**ANTALYA BÜYÜKŞEHİR BELEDİYESİ**  
**İMAR VE BAYINDIRLIK KOMİSYONU RAPORU**

Meclis Başkanı : Mustafa GEYİKÇİ	Karar Tarihi
	Meclis Katibi : Arif ERTUĞ	19.10.2023
	Meclis Katibi : İsmail ŞENTÜRK	Karar No
		88
<b>KARAR KONUSU</b>	İlçemiz, Merkez, Sahilkent, Yeşilyurt, Hasyurt ve Turunçova İlave Revizyon Uygulama İmar Planı Plan notları ile ilgili hazırlanan 1/1000 ölçekli uygulama imar planı plan notları değişikliği hakkında karar.	
<b>MÜDÜRLÜĞÜ</b>	İmar ve Şehircilik Müdürlüğü

**ANTALYA İLİ FİNİKE İLÇESİ**  
**MERKEZ-SAHİLKENT-HASYURT-YEŞİLYURT-TURUNÇOVA**  
**1/1000 ÖLÇEKLİ REVİZYON+İLAVE UYGULAMA İMAR PLANI**  
**PLAN NOTU DEĞİŞİKLİĞİ AÇIKLAMA RAPORU**

**TEKNİK DEĞERLENDİRME RAPORU**

Görsel 1: Plan Notuna Dahil Edilen Bölgeyi Gösteren Ölçeksiz İmar Planı

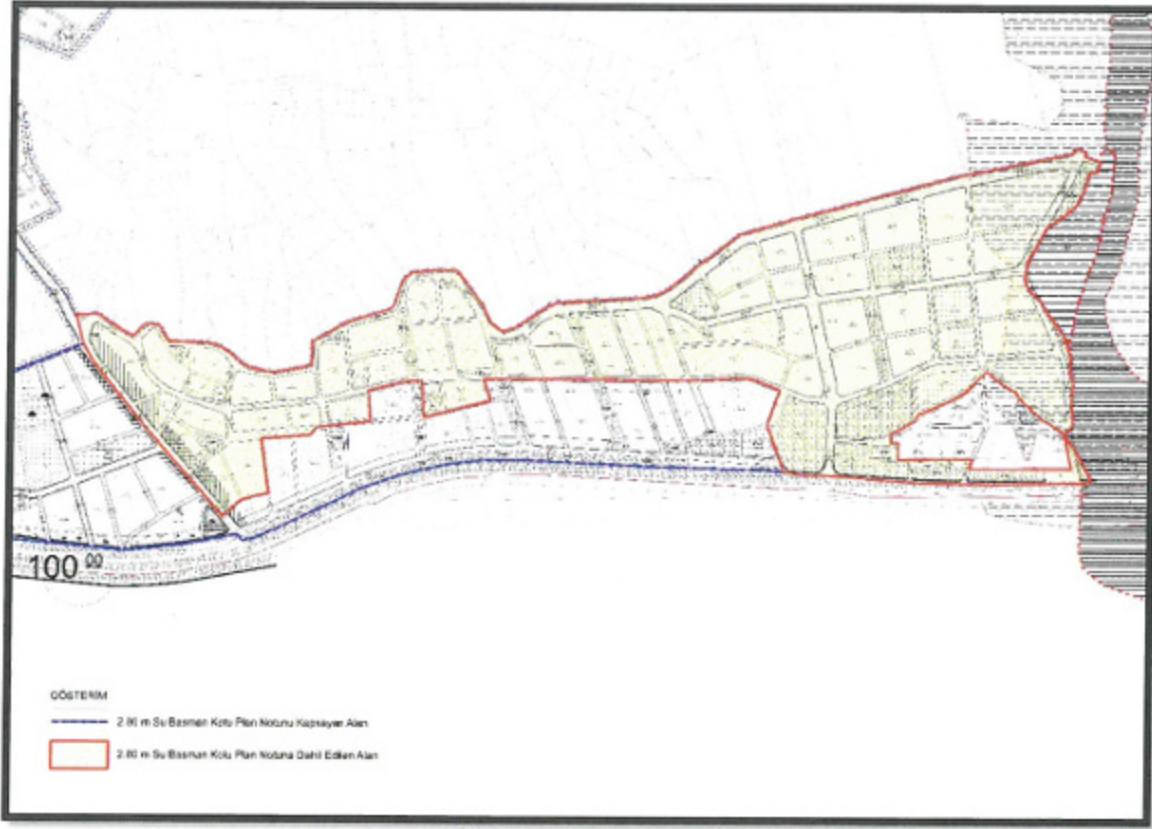
Ancak DSİ 13. Bölge Müdürlüğü'nün yazısı ve ekleri incelendiğinde sınırların 1/1000 ölçekli uygulama imar plana tam olarak işlenmediği tespit edilmiştir.

- 1 - Alakır Çayı Taşkın Riski Etki Alanı
- 2 - Alakır Çayı 0+000 Km 1+400 Km Plan Profili
- 3 - Başgöz Çayı Plan Profili

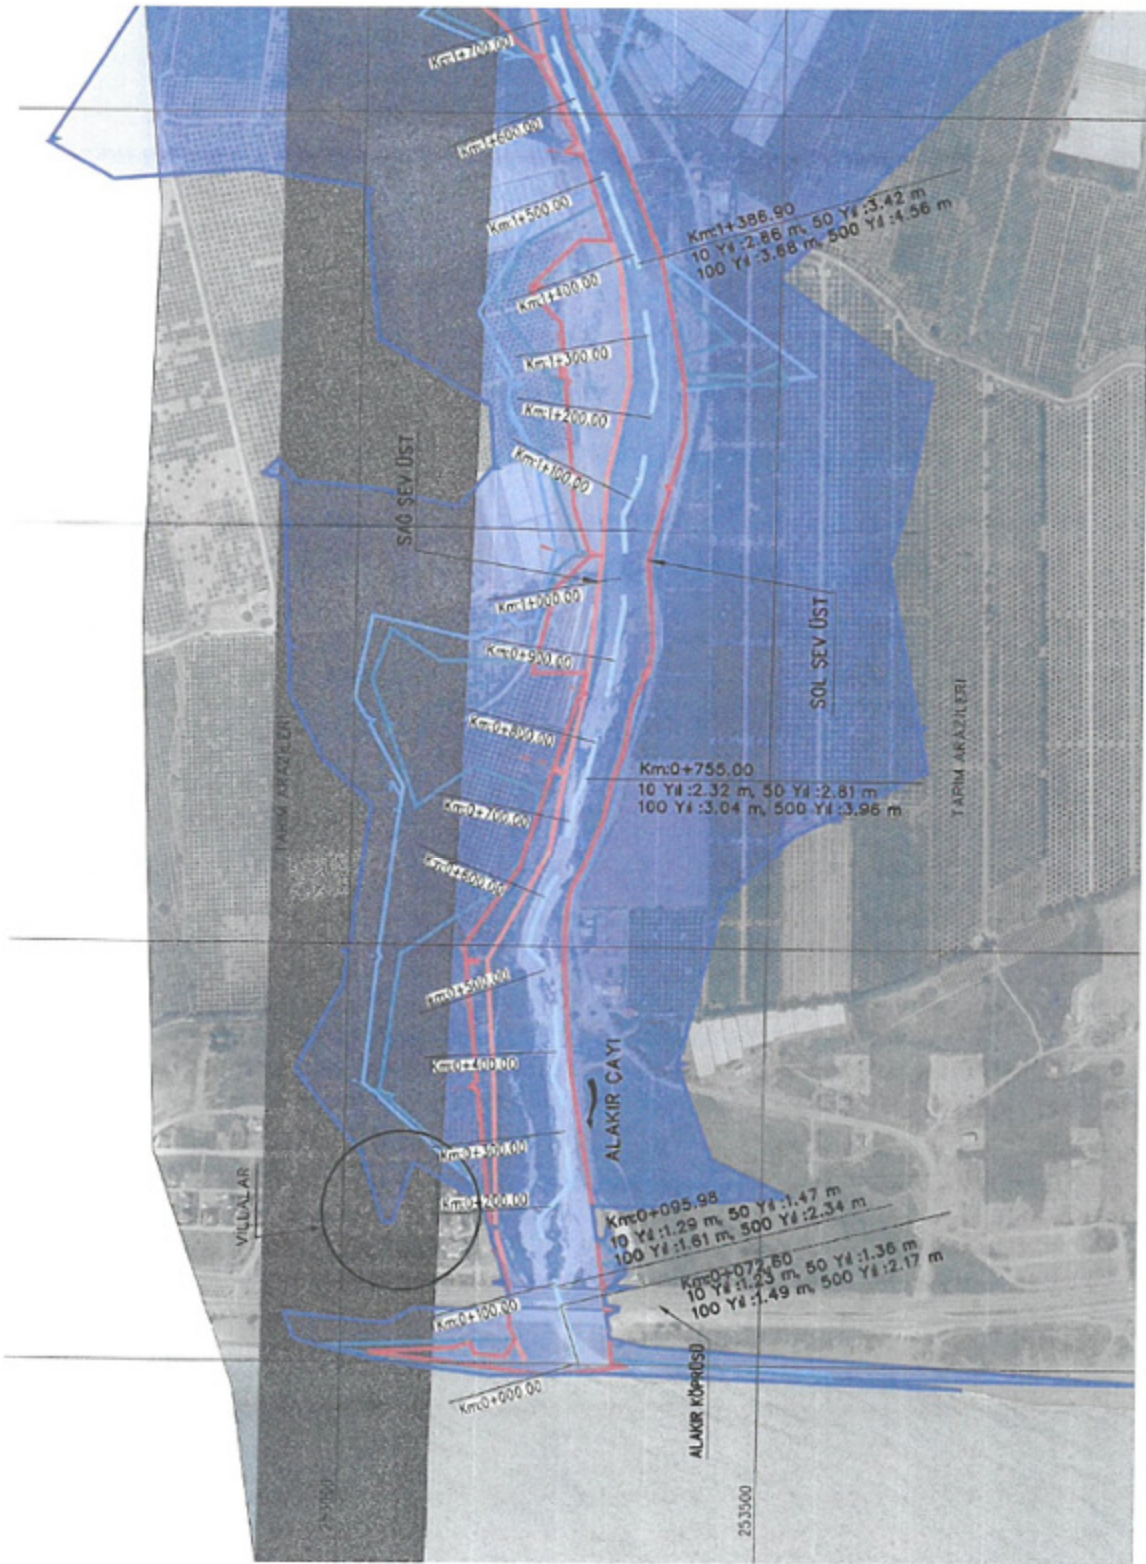
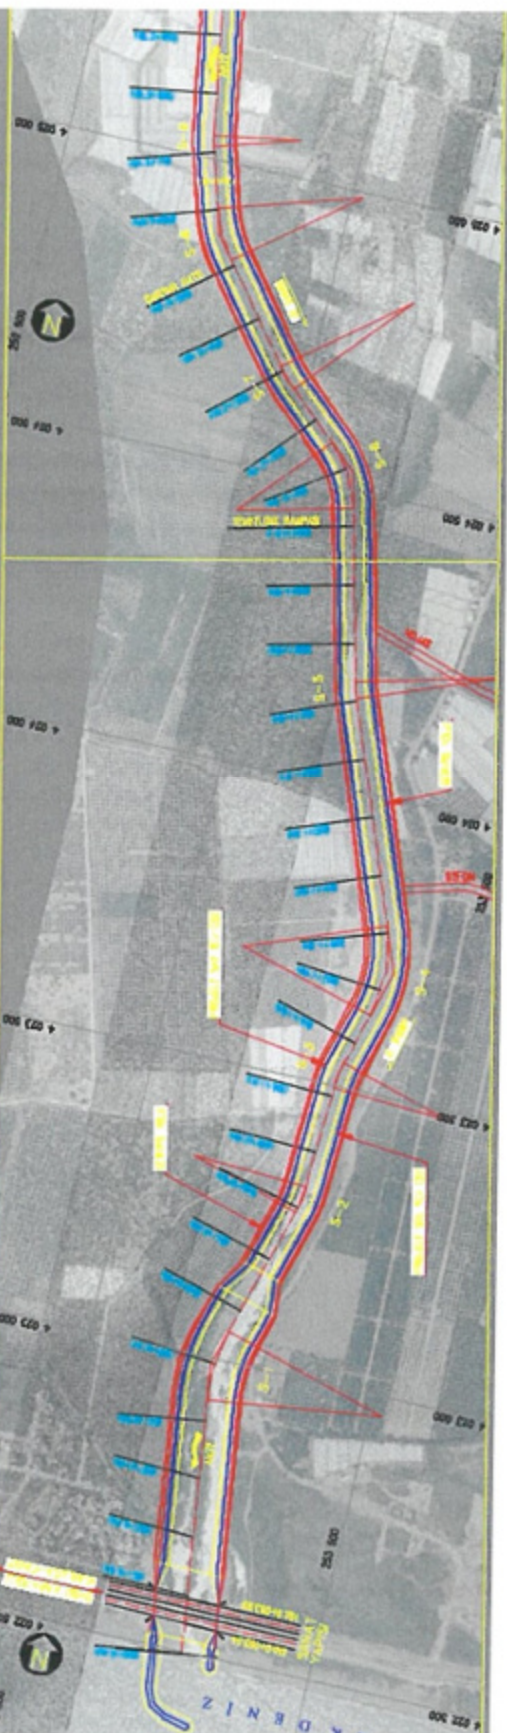
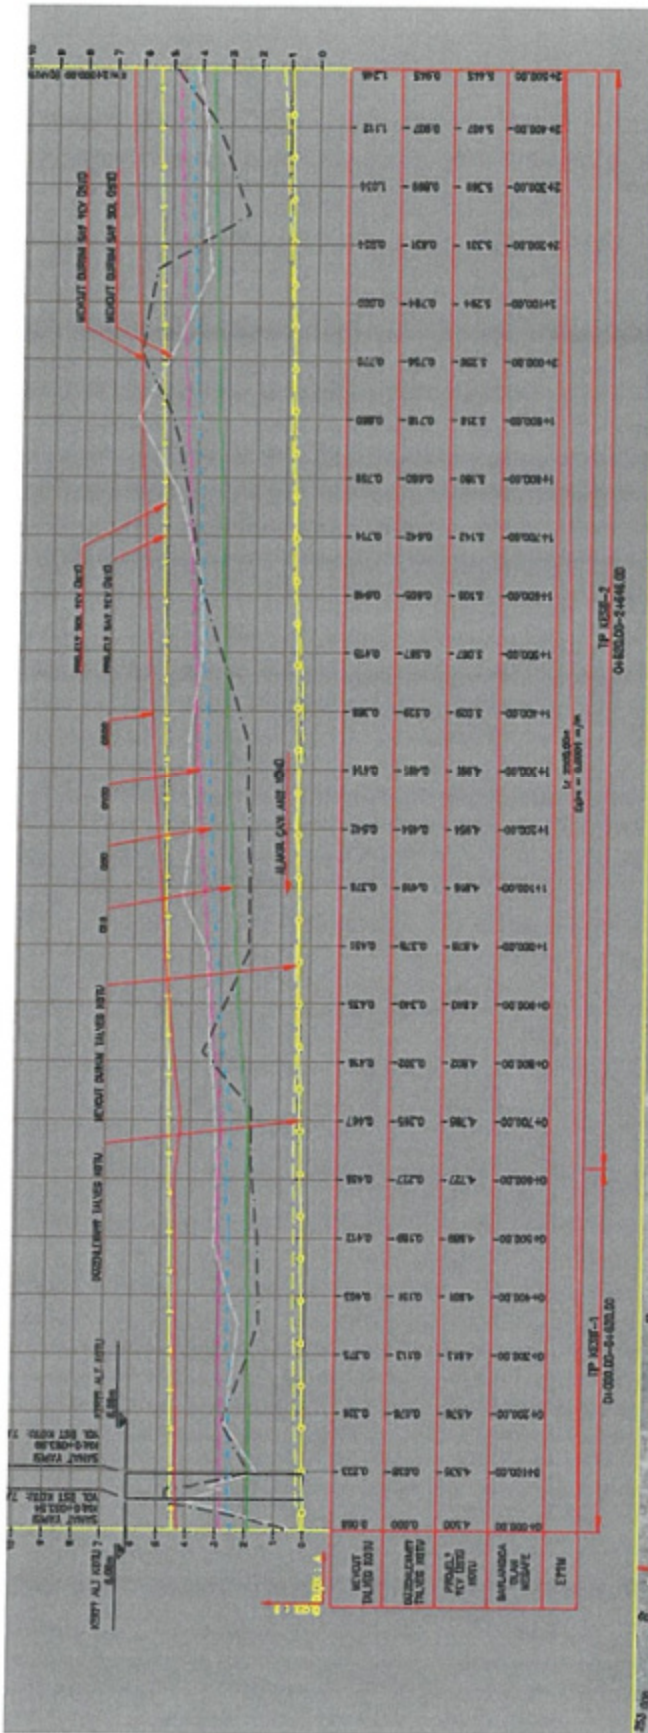
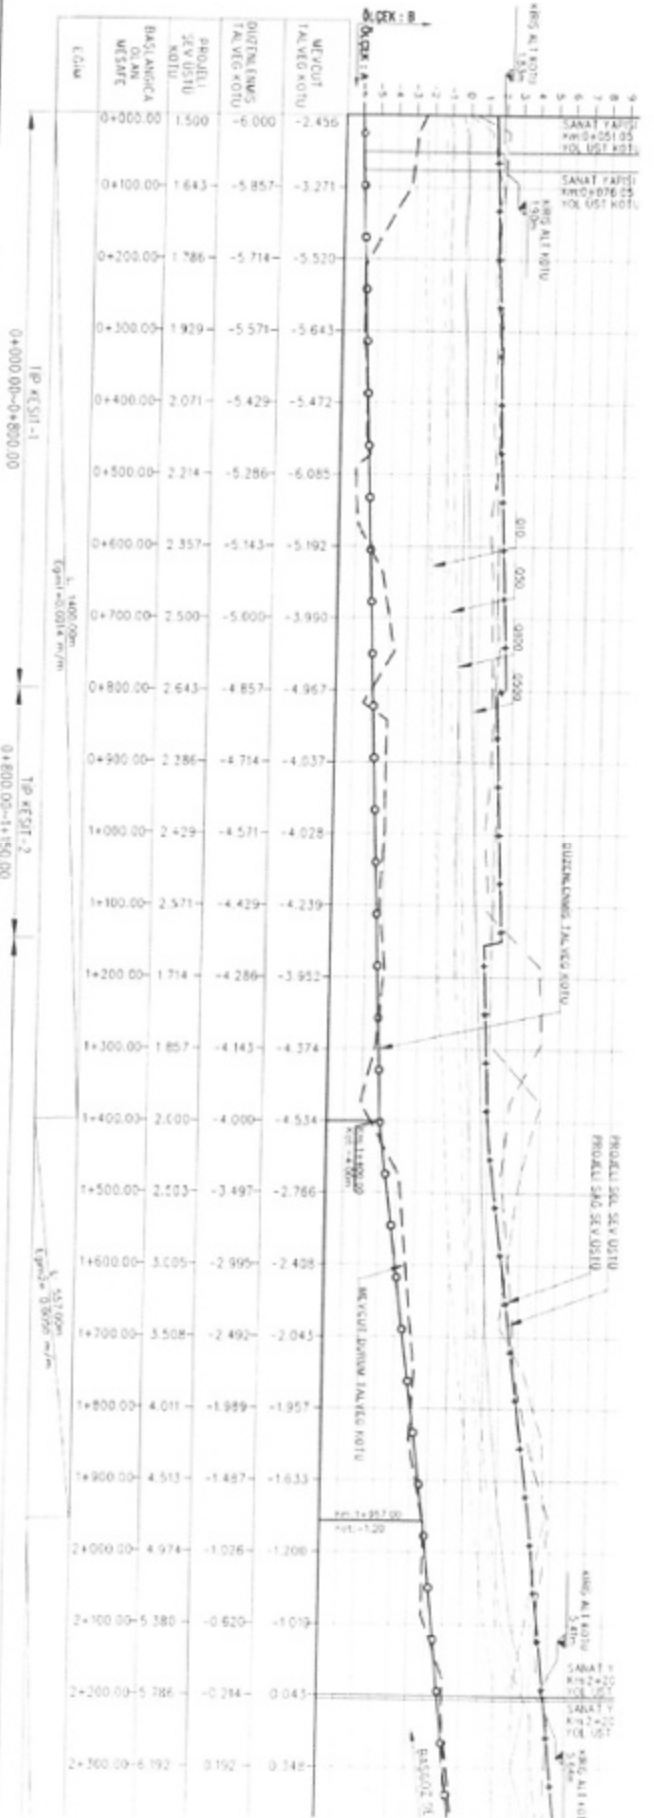
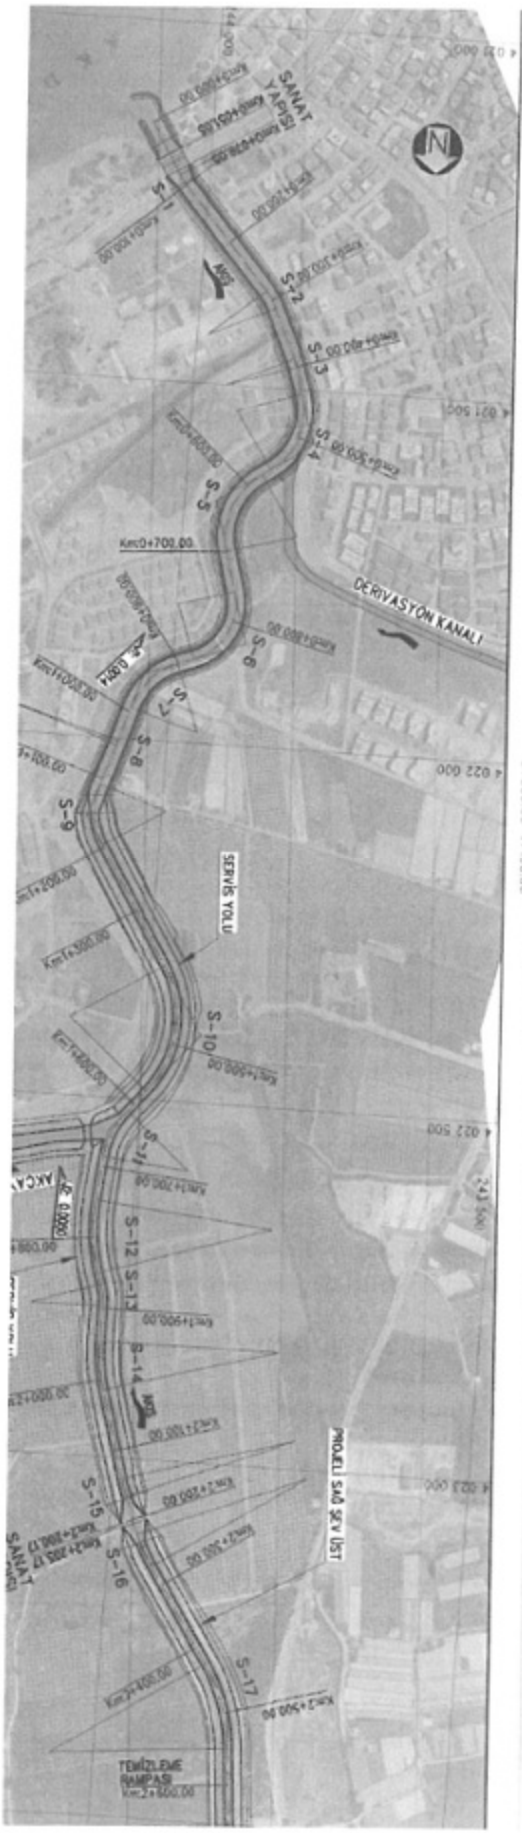
Hasyurt Mahallesi sınırları içerisinde kıyı bandında su basman kotu belirlenmesinde; ± 2,80 metre su basman kotu Bölge Müdürlüğümüzce uygun bulunmamakta olup su basman kotunun belirlenmesinde, imara açılması planlanan sahalardaki dere yataklarının taşkın durumu ve imara açılması planlanan sahanın taşkın riski etki alanı içerisinde kalıp kalmadıkları ile dere yataklarının projeli tesis üst kotları belirleyici olmaktadır.

Hasyurt Mahallesi Kıyı bandında yazımız eklerinde gösterilen ve plana dahil edilmek istenilen yer, Alakır Çayı Taşkın Riski etki alanı içerisinde kalmakta (Ek-1) ve Projeli tesis üst kotu 1+400 km ıslah güzergahı baz alındığında +5.03 m olarak (Ek-2) ölçülmektedir.

Finike İlçe Merkezi'nde uygulanan su basman kotu, Başgöz Çayı Taşkın Durumu ve projeli tesis üst kotları göz önünde bulundurulduğunda (Ek-3) dere yatağı, 1+500 km güzergah kesimine kadar +2,80 metre su basman kotu uygun görülmekte ancak bu değer Hasyurt Mahallesi Kıyı bandında son derece düşük kalmaktadır.

Bu nedenle yazımız eklerinde gönderilmekte olan taşkın riski etki alanları ve projeli tesis üst kotları baz alınarak, Belediyemiz tarafından bu kot değerlerine ilave edilebilecek emniyet kot değerleri ile birlikte, aralanan yerde uygulanması gereken su basman kotlarının tarafınızdan belirlenmesi hususunda,
